## RESOLUCION N.º

### POR MEDIO DE LA CUAL SE APRUEBA UNA OBRA HIDRÁULICA Y SE TOMAN OTRAS DETERMINACIONES

Asunto: Control y Seguimiento Ocupación de Cauce

Ilustración 10 Fuente: CE-01546-2025

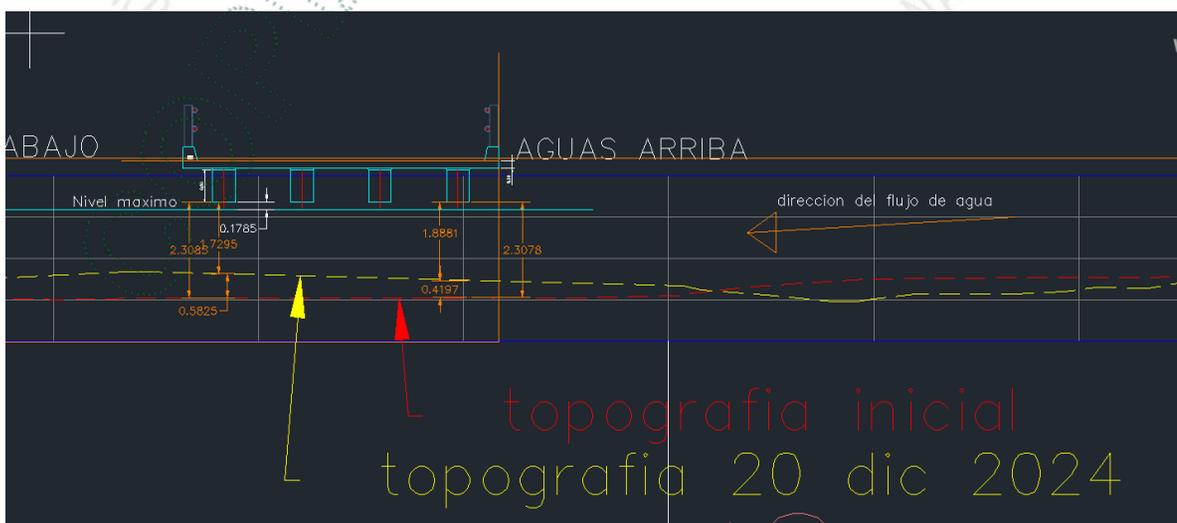
- ✓ Respecto al alineamiento del lecho del cauce de la Q. La Pereira, comparando la topografía inicial vs la actualizada a lo largo de 100m, se observa que aguas arriba de la estructura se ha generado una erosión o disminución del nivel del lecho, material que puede ser transportado aguas abajo donde se genera sedimentación.

- ✓ En la siguiente ilustración se observa la superposición de las dos topografías evidenciando la variación del nivel del lecho de la fuente hídrica.
